Teknisk Meddelelse

Nr. 24 / 06.01.2011 **SB**

Indvendig ledningsmontage i sporskiftedrev type DSB 1957.

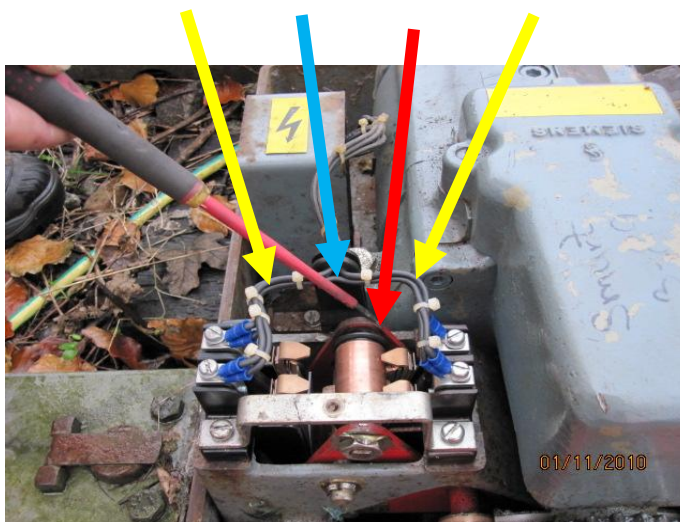
I de seneste måneder har der været to tilfælde af kortslutninger/jordfejl i sporskiftedrev type DSB 1957. Grunden til at sporskiftedrevene har haft disse fejl, er at den indvendige ledningsmontage var blevet ramt af kanten af kontaktrullen, som følge af ukorrekt udformning af montagen. Derved er ledningernes isolation slidt igennem. Montagen kan muligvis være blevet bukket i forbindelse med udskiftning af kontaktrullen på stedet eller på værkstedet.

Det kontrolleres, at ledningsmontagen (den blå pil) er ført korrekt igennem gummimanchetten, som skal være korrekt monteret i plastdækslet.

Det kontrolleres, at ledningsmontagen ikke bukker nedad ved de gule pile, hvilket ellers vil medføre at ledningsnettet bliver gennemslidt af kontaktrullens vippearm (den røde pil).

- 1) At få kontrolleret indvendig ledningsmontage i eksisterende drev i drift, f. eks i forbindelse med førstkommende driftseftersyn, for at sikre at den ikke er skadet, men har den korrekte udformning og ikke berøres af kontaktrullen under sporskiftets omstilling.
- 2) At sikre korrekt udformning af montagen i fremtidigt leverede drev, samt efter evt. arbejder indvendigt i drevet.
